Verzenddatum	28 februari 2025	Contactpersoon	mr. A.J.P. Beemster
Ons kenmerk	ODIJ-24-Z-151806	E-mailadres	bbeemster@odijmond.nl
Kopie	roy.seignette@rws.nl	Telefoonnummer	075-6553547
Onderwerp	Besluit ontmantelingsplan

Bij emailbericht van 18 september 2024 heeft Rijkswaterstaat verzocht om goedkeuring van een ontmantelingsplan voor baggerspeciedepot Averijhaven. De ontmanteling is erop gericht het toekomstig gebruik van de locatie als zogenoemde energiehaven mogelijk te maken.

Bijlage 3 – Weergave Averijhavendepot (huidig)

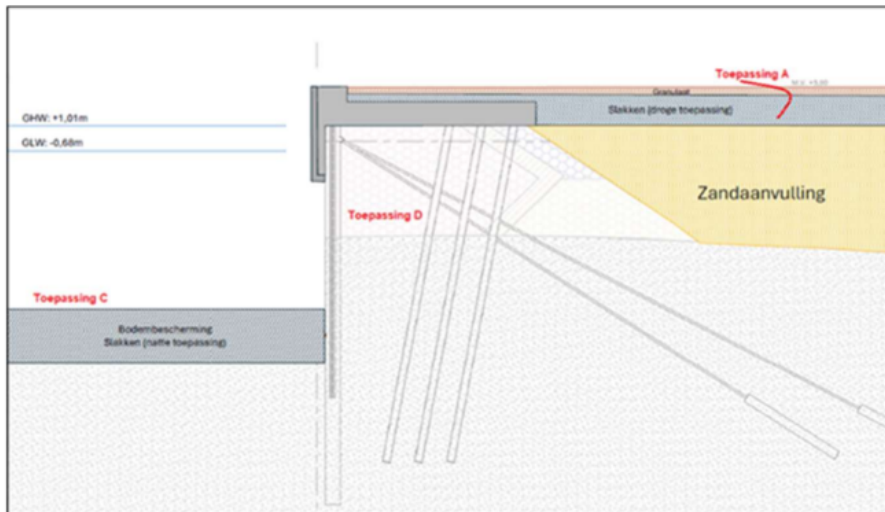
Rond het Averijhavendepot ligt een ringdijk. Deze ringdijk is opgebouwd uit staalslakken. De ringdijk bestaat uit een westelijk, noordelijk en oostelijk deel en de zuiddam. De westelijke ringdijk is hoger dan de overige onderdelen van de ringdijk. Tegen dit gedeelte heeft zich een duin gevormd. Om het Averijhavendepot af te sluiten van het Noorderbuitenkanaal is over de afgelopen decennia in diverse fases de zuiddam aangelegd. Ook de zuiddam is opgebouwd uit staalslakken.⁶ De genoemde onderdelen vormen gezamenlijk de ringdijk.

- de westelijke ringdijk, voor zover deze toekomstig dienst zal doen als windwal, ter afscherming van stuifzand en tot behoud van duinnatuur
- de zuiddam, voor zover deze een constructieve bijdrage levert aan de toekomstige kadeconstructie

De westelijke ringdijk wordt aan de oostzijde deels verwijderd mede om het terrein waarop het toekomstig gebruik als energiehaven te vergroten. Voor het overige blijft de westelijke ringdijk intact om het toekomstig terrein te beschermen tegen wind en zandtoetreding. Bovendien zou algehele verwijdering van de westelijke ringdijk ertoe leiden dat de zich daartegen gevormde duin afschuift. In paragraaf 7.2.3 van het hoofdrapport van Tauw in combinatie met de windberekening van Pondera is op overtuigende wijze beschreven dat behoud van een gedeelte van de westelijke ringdijk een bijdrage levert aan het toekomstig gebruik.
